2022-06-10 / 156-Aa
Y M D

Coffret de commande TS 970 – alimentation à découpage à la place d'un transformateur

❷ Comparaison entre les variantes du TS 970

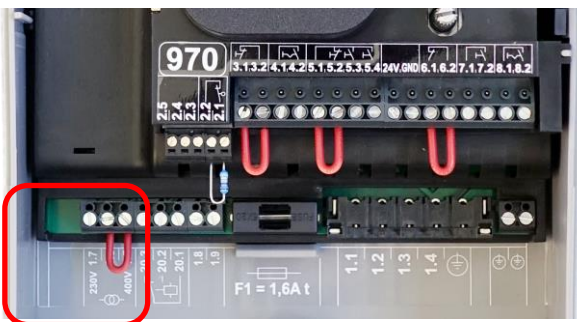
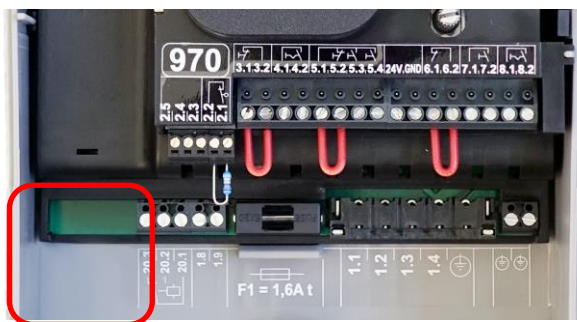
Le coffret de commande TS 970 (❶) sera produit, à compter du 05/2022, en partie aussi avec une alimentation à découpage à la place d'un transformateur dans le but de garantir la capacité de livraison. Les fonctionnalités du coffret de commande restent identiques. Il existe de légères différences dans l'utilisation et l'étiquetage du coffret de commande ⇒ ❷.

<ul style="list-style-type: none">▪ La commutation de 3 x 400 V à 1 x 230 V / 3 x 230 V se fait à l'aide d'un pont.▪ Le coffret de commande est doté d'une borne avec pont inséré et étiquetage correspondant.	<ul style="list-style-type: none">▪ La commutation de 3 x 400 V à 1 x 230 V / 3 x 230 V se fait automatiquement.▪ Le coffret de commande n'est pas doté de borne ni d'étiquetage.

- Les deux variantes d'équipement pourront être livrées à l'avenir.
- Il n'y a pas de différences dans les fonctions du coffret de commande.
